Luzern, 20. November 2015 / IC  
2015-402

**Gemeinde Emmen; Änderung des Zonenplans im Gebiet Lindenheim sowie  
Bebauungsplan Lindenheim (2015)**

**Vorprüfungsbericht**

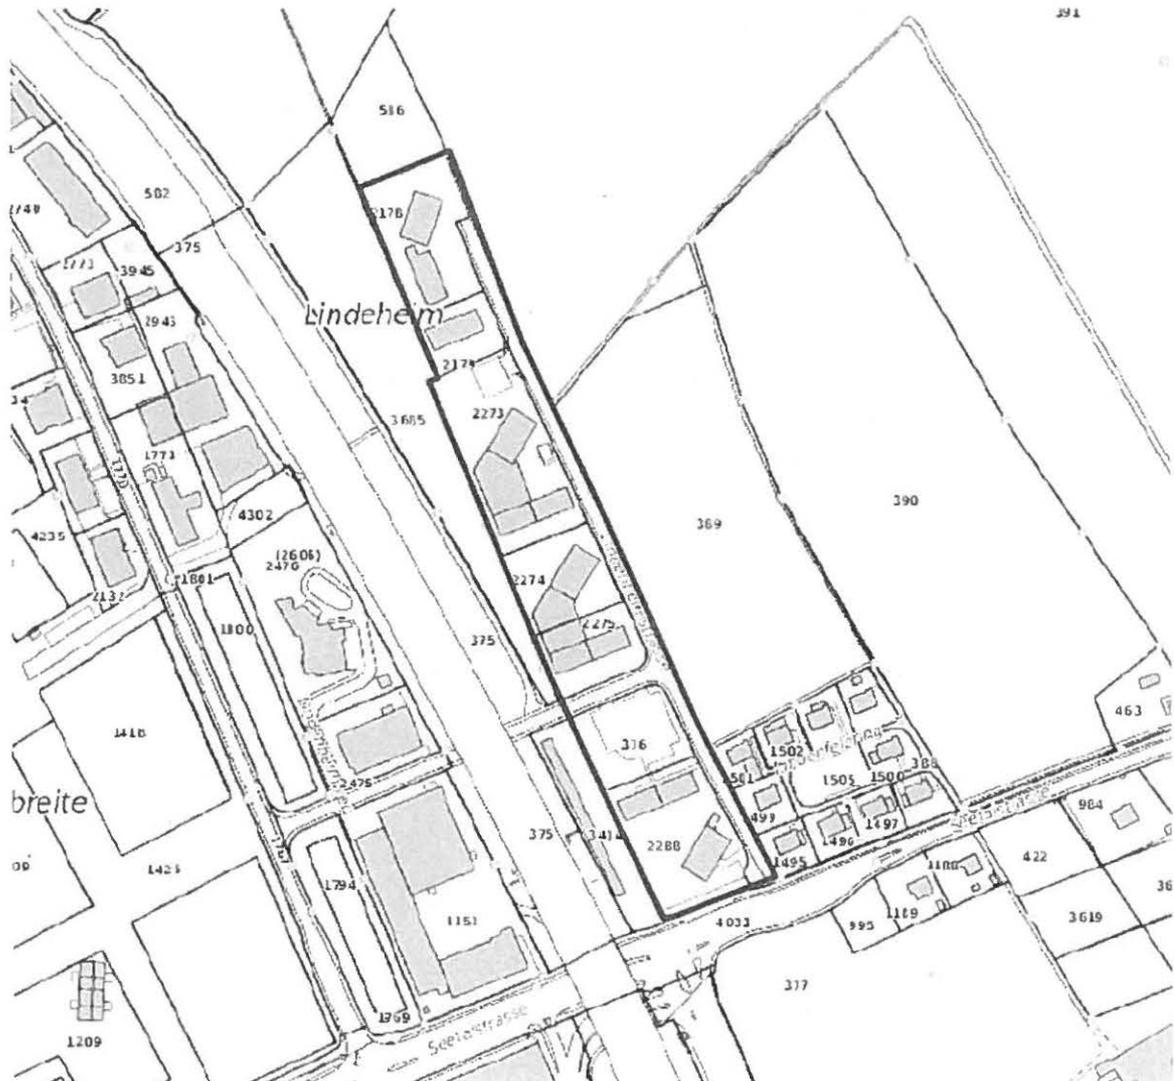
Das Gebiet Lindenheim befindet sich in der viergeschossigen Wohnzone in unmittelbarer Nähe zur Autobahn. Die Überbauung aus den 1960er-Jahren weist eine interessante städtebauliche Struktur auf, welche geprägt ist durch den einheitlichen Rhythmus von vier- und siebengeschossigen Punktbauten. Dabei verlaufen die viergeschossigen Bauten im Rechtenwinkel zur Lindenheimstrasse, die siebengeschossigen Bauten sind zur Strasse um ca. 35° gedreht. Einzig das Grundstück Nr. 376, GB Emmen, zwischen den Häusern Lindenheimstrasse 3 + 5 und 9 + 11 gelegen, weist eine Baulücke auf. Die Parzelle wird heute als Parkplatz für die umliegenden Liegenschaften genutzt.
